## **Autorité environnementale**

**Avis délibéré de l'Autorité environnementale  
sur le site de maintenance et de remisage de la  
ligne 14 Sud à Morangis (94) -  
Actualisation de l'avis Ae n°2014-105**

**n°Ae : 2017-78**

Figure 2 : Plan simplifié d'organisation spatiale du SMR (Source : pièce A de la demande d'autorisation)

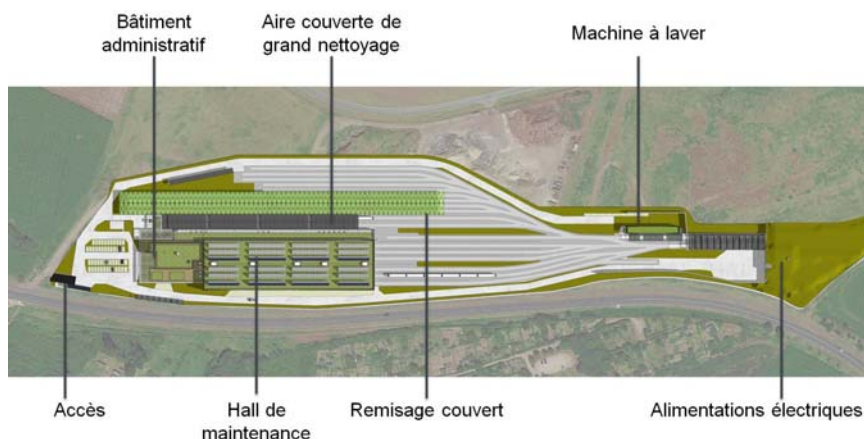
Les modalités de raccordement électrique ne sont pas décrites. Pourtant, étant nécessaires au fonctionnement de la ligne et du SMR, le poste et la ligne de raccordement font également partie du projet. Cette remarque concerne aussi potentiellement d'autres éléments de raccordement nécessaires au fonctionnement de la ligne.

Le SMR est implanté le long de la route départementale (RD) 118 au sud. À l'ouest du site, une route d'accès aux parcelles de l'aéroport d'Orly sera créée en substitution des accès actuels. Le dossier indique également qu'une voie carrossable de contournement permet d'accéder aux différents secteurs du SMR. Leurs caractéristiques ne sont pas précisées, ce qu'il conviendrait de faire s'agissant d'une des composantes du projet.

***L'Ae recommande de décrire de quelle façon le site du SMR sera raccordé au réseau électrique, ainsi que les différents impacts, notamment paysagers, du poste électrique et du raccordement.***

Figure 4 : Habitat et voisinage proche de l'emprise du site. Source : dossier du SMR, pièce B

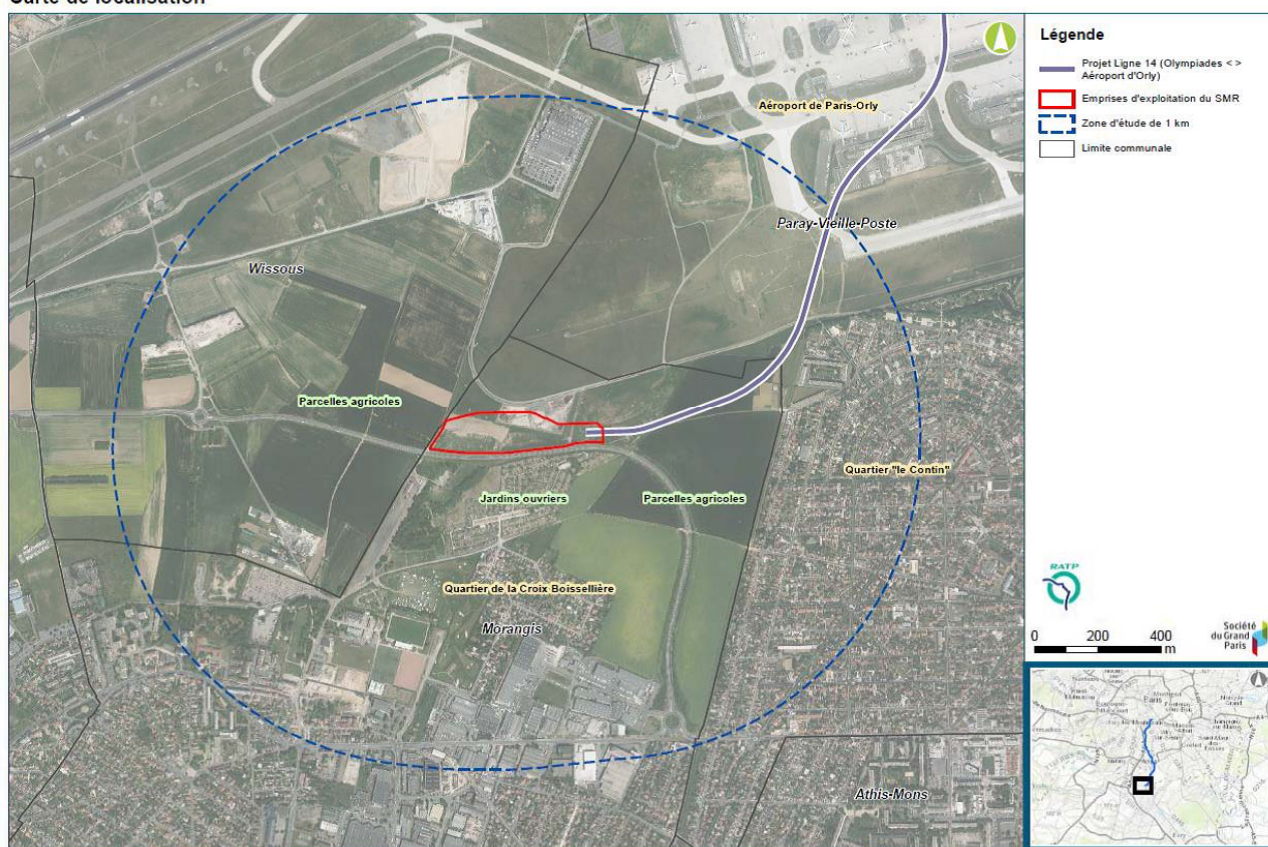
Le site du SMR est situé au milieu de parcelles agricoles et naturelles, contiguës à l'aéroport d'Orly. Les occupations humaines les plus proches sont des jardins ouvriers (juste au sud), puis les quartiers "le Contin" et "la Croix Boisselière" respectivement à environ 400 mètres à l'est et 500 mètres au sud de l'emprise du site.
